OGGETTO: RELAZIONE IN MERITO ALLE MODIFICHE AL PUA DEL COMPARTO C2-19.A

Analisi delle modifiche all'assetto del comparto

Parere dell'ufficio

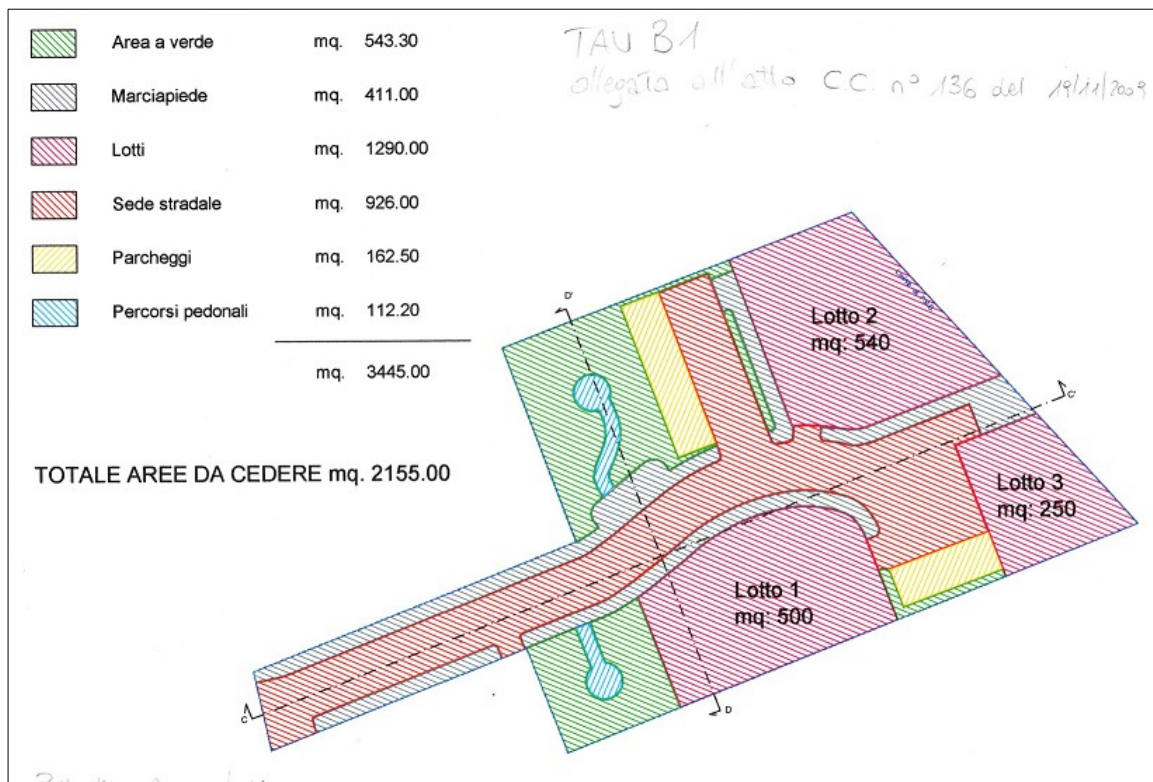
Valutati gli elaborati presentati si ritiene che, rispetto a quanto previsto nel piano particolareggiato del comparto C2-19.A approvato con deliberazione consiliare n.136 del 19/10/2009, le modifiche proposte siano “non sostanziali”, non comportano variante agli strumenti urbanistici vigenti ma anzi sono attuative dell'art.4.8.3, paragrafo 14, così come integrato a seguito della Variante Parziale n.32 di cui è detto sopra.

AREE DEL COMPARTO COME APPROVATO CON DELIBERA DI CONSIGLIO N.136 DEL 2009

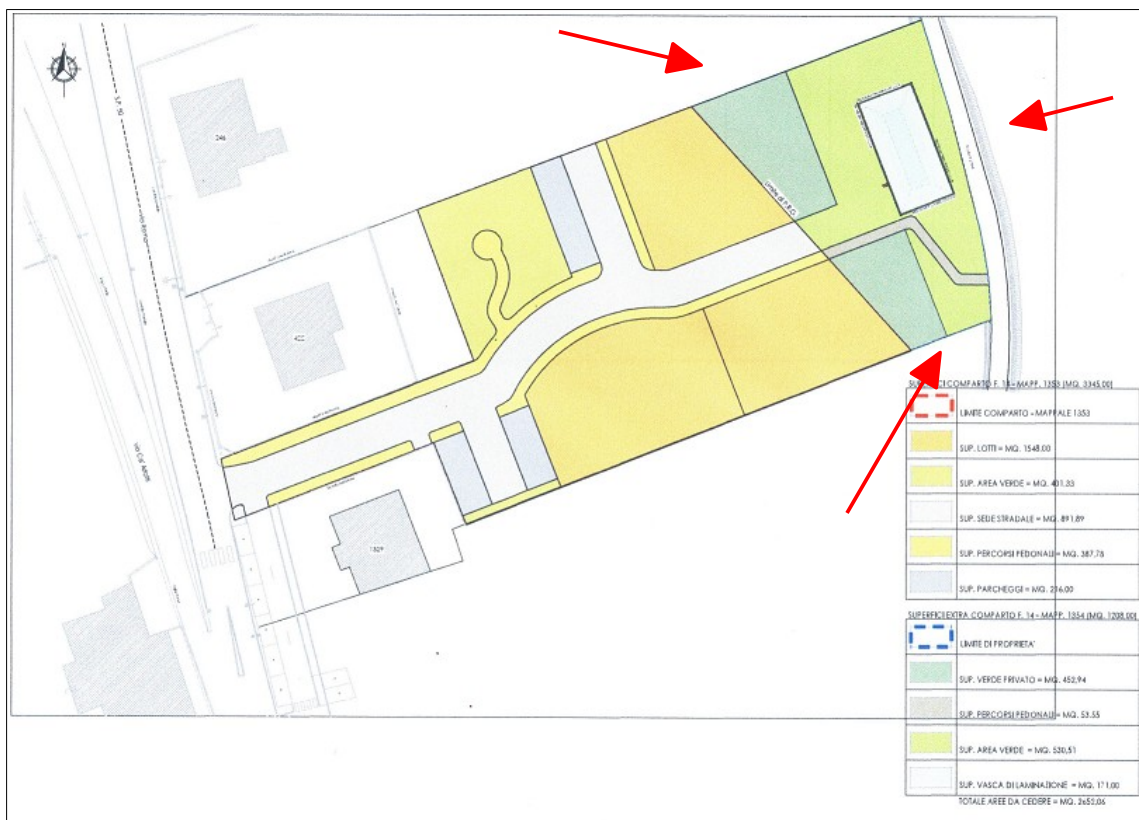
Alla pagina seguente si riportano gli schemi progettuali del PUA approvato e di quello modificato.

Dall'immagine si può vedere l'ulteriore area messa a disposizione dal soggetto attuatore

Oltre alla modifica dei rapporti tra le superfici pubblico/private di cui è detto sopra, si ribadisce che tra le modifiche proposte dal soggetto attuatore ci sono anche le variazioni nelle tipologie costruttive degli edifici residenziali (vedi tav.7) dove non è prevista la realizzazione dei piani interrati (diminuendo quindi la superficie impermeabile nel lotto) ma realizzando i garage a raso, nonché la previsione di n.8 unità abitative mentre in origine erano 9.
